**Verslag huishoudelijke elektrische installatie op laagspanning en zeer lage spanning****Algemeen:**

Referentie: 006-20260709-01	Datum controle: 09/07/2026
Keurder: 006

Eigenaar:	EAN-code: 541448820056736104
Adres installatie: De Mosten 24, 2400 - Mol	Nummer teller(s): 1sag3200385665
	Distributienetbeheerder installatie: Fluvius
Datum uitvoering installatie:	☐ Vóór 01/10/1981 ☒ Tussen 01/10/1981 en 01/06/2020 ☐ Vanaf 01/06/2020
Type:	☒ Wooneenheid ☐ Niet-huishoudelijk ☐ PV ☐ Batterij ☐ Laadpaal

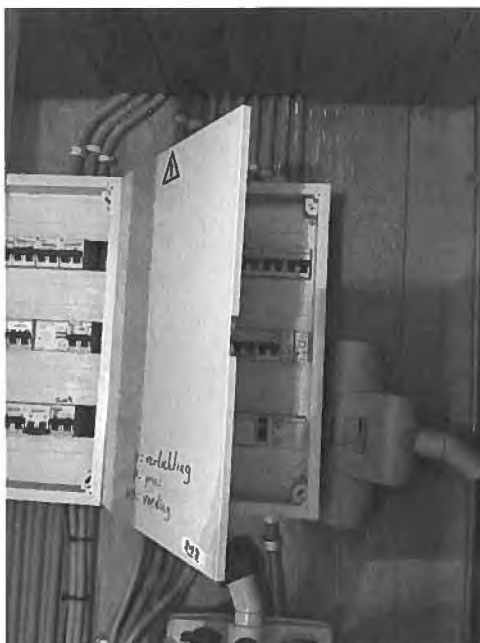
B29 - Het elektrisch verdeelbord in een huishoudelijke ruimte is niet voorzien van een deur (Boek1: 5.3.5.1).

Opmerking: Bord2

B17 - De voedingsspanning is niet op elk bord vermeld (Boek 1: 3.1.3.3).

Opmerking: Alle

B06 - Het elektrisch verdeelbord heeft niet de minimale beschermingsgraad IPXX-B in een gewone ruimte (Boek 1: 4.2.2.3).

Opmerking: Bord1 en bord2 en bord3

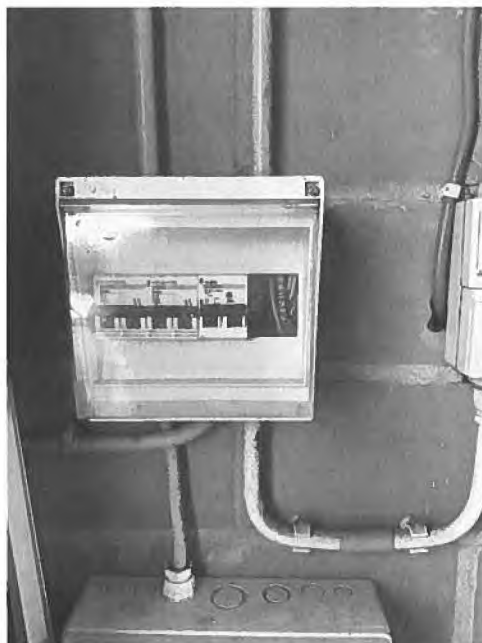
B17 - De voedingsspanning is niet op elk bord vermeld (Boek 1: 3.1.3.3).
Opmerking: Alle

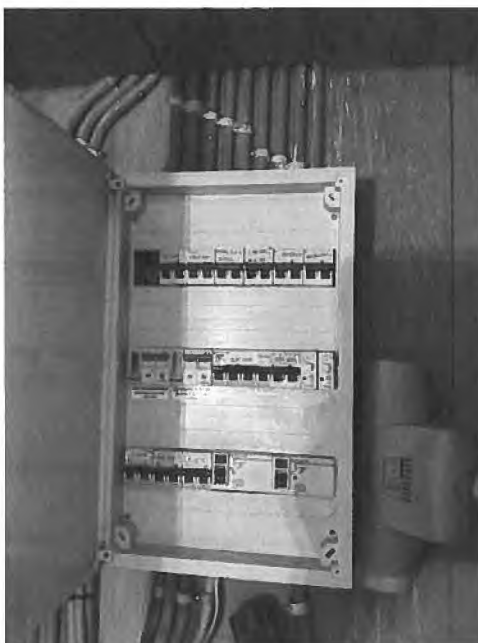
B04 - De aanduiding van de kringen, klemmen en/of schakelapparatuur ontbreekt, is onjuist of is onvolledig (Boek 1: 3.1.3.1/5.1.6.1).

Opmerking: Bord3

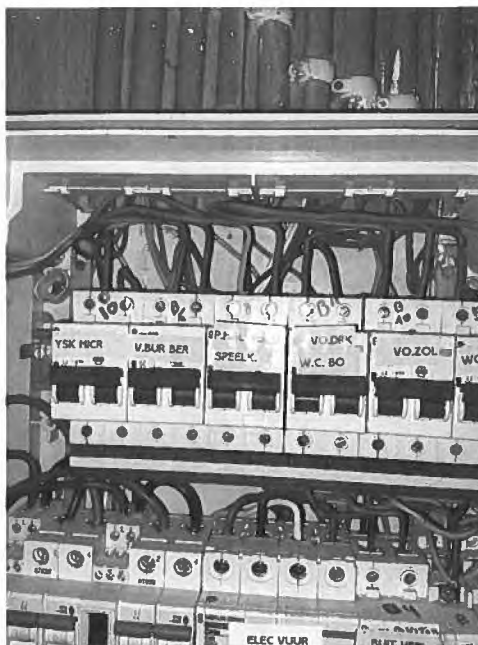
B06 - Het elektrisch verdeelbord heeft niet de minimale beschermingsgraad IPXX-B in een gewone ruimte (Boek 1: 4.2.2.3).
Opmerking: Bord1 en bord2 en bord3

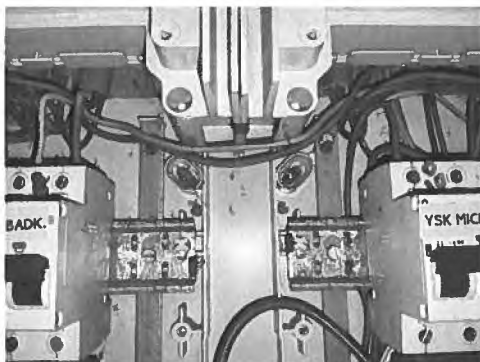
D08 - De nodige markeringen op de beveiligingstoestellen ontbreken of zijn onleesbaar (Boek 1: 5.3.5.5).
Opmerking: Afgeplakt met plakkers.

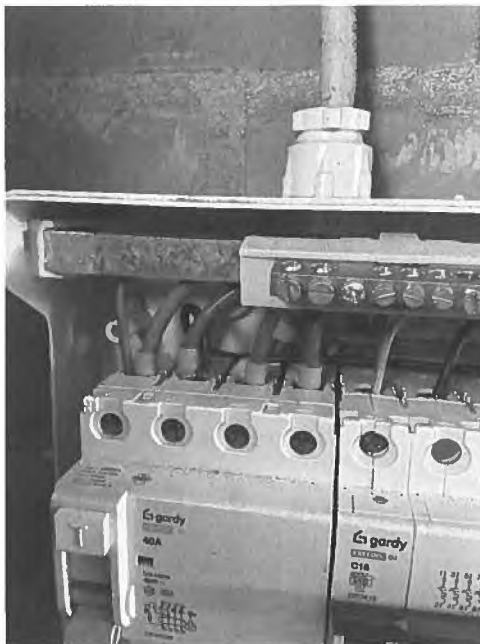
Toestellen klasse 00 en 01 zijn verboden.
Opmerking: Inkomhal

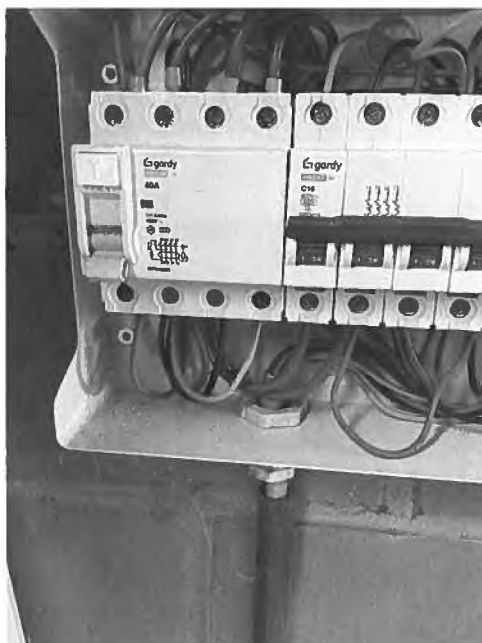
C07 - Stroombanen uitgevoerd door middel van parallel verbonden leidingen hebben niet dezelfde kenmerken zoals type, sectie, lengte, plaatsingswijze (Boek 1: 4.4.3.4).

Opmerking: Diff bord4

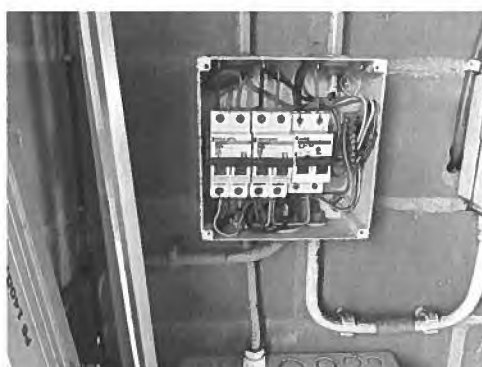
C04 - De waarde van de beveiliging tegen overbelasting is niet in overeenstemming met de leiding of verbruiker stroomafwaarts (Boek 1: 4.4.1.1).

Opmerking: Voedingskabel bord4
